Pratica ARPAE – Area Autorizzazioni e Concessioni Metropolitana n. 13433/2021

PROCEDURA di ValSAT art. 5, comma 7, L.R. n. 20/2000, in applicazione delle norme transitorie di cui all'art. 4, comma 4, lett. c), L.R. n. 24/2017

Istruttoria di VAS/ValSAT della Variante 4 al Regolamento Urbanistico Edilizio (RUE) del Comune di Imola

Autorità competente: Città metropolitana di Bologna (CM BO)

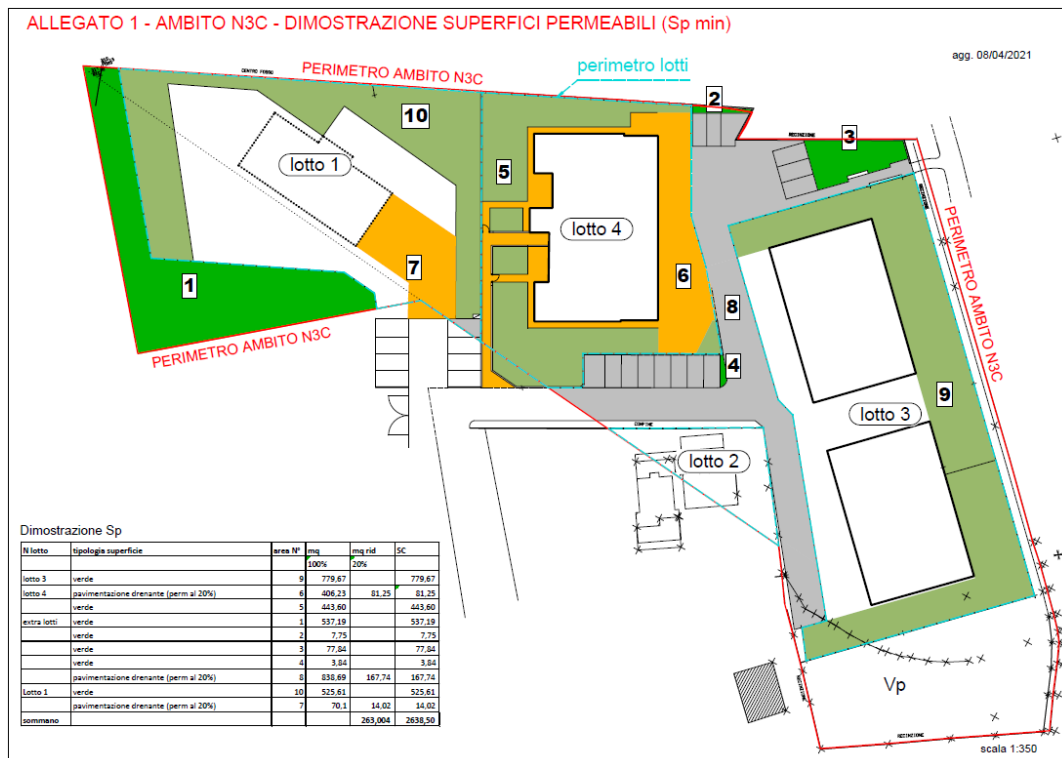
- Occorre dimostrare il rispetto del rapporto di copertura (Sc/St) non superiore al 20%, per una superficie complessiva non superiore a quella indicata nella tabella e la sistemazione unitaria delle recinzioni e degli spazi scoperti pertinenziali, di cui almeno il 50% dovranno essere permeabili o sistemati a verde, come indicato nella scheda di RUE;

- Occorre quantificare e dimostrare la Superficie Permeabile
- Per quanto riguarda il rischio idraulico occorre fornire apposita asseverazione da parte di un tecnico abilitato sul non incremento del rischio idraulico;

Nella "Relazione esplicativa sulla dimostrazione della superficie coperta massima ammessa (SC) e della superficie permeabile minima richiesta (Sp min)" (Allegato 1 aggiornato) è riportato che:

- Il Permesso di Costruire convenzionato in essere prevede la suddivisione dell'ambito N3C in 4 lotti residenziali con il vincolo del rispetto dei seguenti parametri in merito a Superficie coperta e Superficie permeabile:
Superficie Coperta (Sc) = 20% della Superficie Territoriale (ST)
Superficie permeabile (Sp min) = 50% della Superficie pertinenziale scoperta
- ST = 5.796,22 mq
- Superficie permeabile minima (Sp min) = SP scoperta x 50% = 2.638,5 mq di cui 263 mq ricavati con pavimentazioni permeabili (1315 mq perm al 20%)
- Ad oggi sono costruiti i lotti 2, 3 e 4. I dati di Sc e Sp min relativi al lotto 1 (unico ancora da realizzare) sono ricavati per differenza, tra i parametri ammessi per l'ambito e le superfici già realizzate:

n. lotto	Sc mq.	Sp min mq
Lotto 1	218,24	539.63
Lotto 2	-	-
Lotto 3	792,00	779.67
Lotto 4	509,00	524.85
Altre aree ricomprese nell'N3C	0,00	794.36
TOTALE	1.519,24	2.638,50
